REGIONE LIGURIA

Settore Ecosistema Costiero e Acque

Oggetto: **S917** – Procedimento di verifica di assoggettabilità alla VIA relativo all'intervento denominato progetto di *"Modifica sostanziale impianto di recupero rifiuti non pericolosi sito in Borghetto Vara, Loc. Mangina, consistente in ampliamento delle aree destinate ad accoglienza rifiuti e incremento dei rifiuti da sottoporre a recupero*".
Proponente: ITINERA SPA
Richiesta contributi istruttori ex art. 4, c. 4, DGR n. 107/2018." *Riscontro.*

Fig.A – Area Intervento rispetto ai corpi idrici superficiali e sotterranei e alle concessioni di derivazione (BD aggiornata al 15/11/2022)

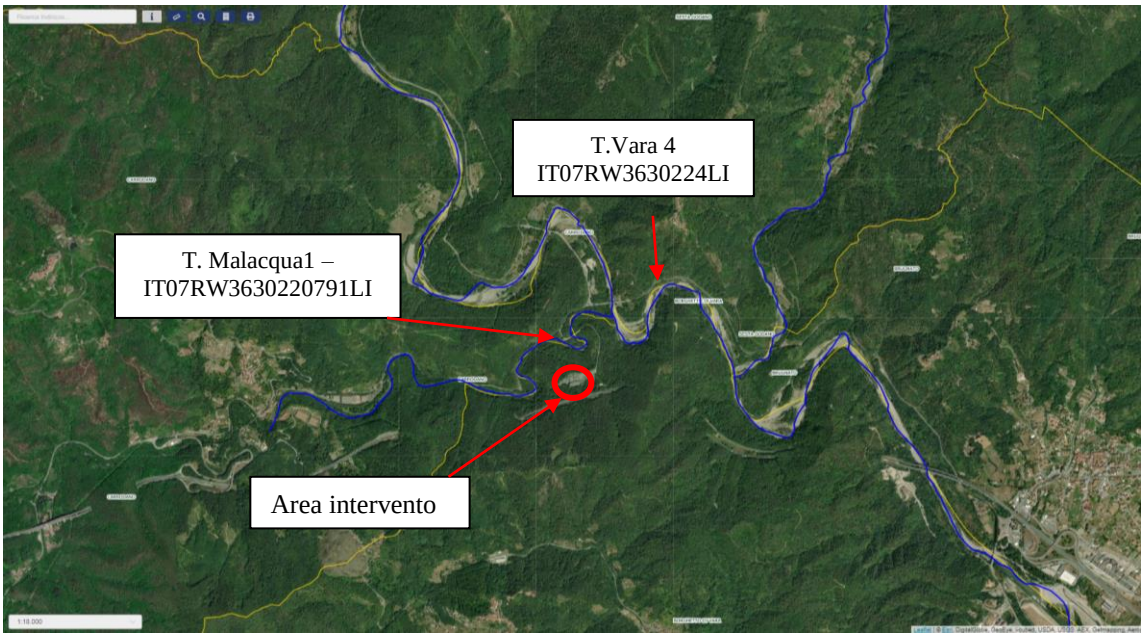
Per quanto concerne la compatibilità del progetto con il vigente Piano regionale di Tutela delle Acque – PTA (aggiornamento con D.C.R. n.11/2016), innanzitutto si evidenzia, nella Figura A sottostante, la localizzazione dell'area di impianto rispetto ai corpi idrici significativi individuati nello stesso PTA. Non sono presenti in zona corpi idrici sotterranei significativi tipizzati, ma nelle vicinanze del sito è presente il T. Malacqua 1 – codice IT07RW3630220791LI. Tale corpo idrico, secondo la più recente classificazione aggiornata con DGR n. 1161/2021 e relativa al sessennio di monitoraggi 2014-2019, è classificato sia in stato chimico sia in stato ecologico buono. In base alla banca dati regionali alla data del 15/11/2022 non risultano presenti derivazioni idriche in prossimità delle aree di impianto.
